**Avis de la Mission Régionale
d'Autorité environnementale des Pays de la Loire**

**sur le projet de remplacement du tablier du pont-rail
sur l'Etier Malor par SNCF Réseau**

Communes de Guérande et du Pouliguen (44)

n° : PDL-2019-4202

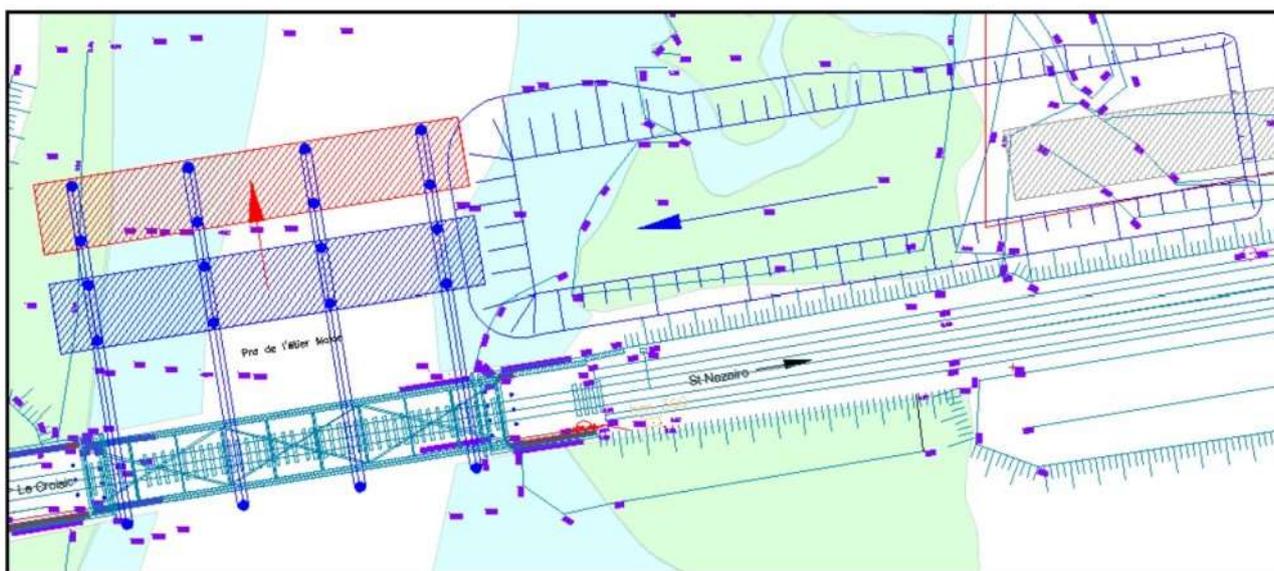
Dans la solution de référence, il est prévu la réalisation d'une estacade métallique en avancée dont il est indiqué au dossier qu'elle nécessitera 22 pieux (page 41) pour se rapprocher de l'ouvrage existant (le schéma ci-dessous de la page 34 de l'étude d'impact n'en fait figurer que 14).
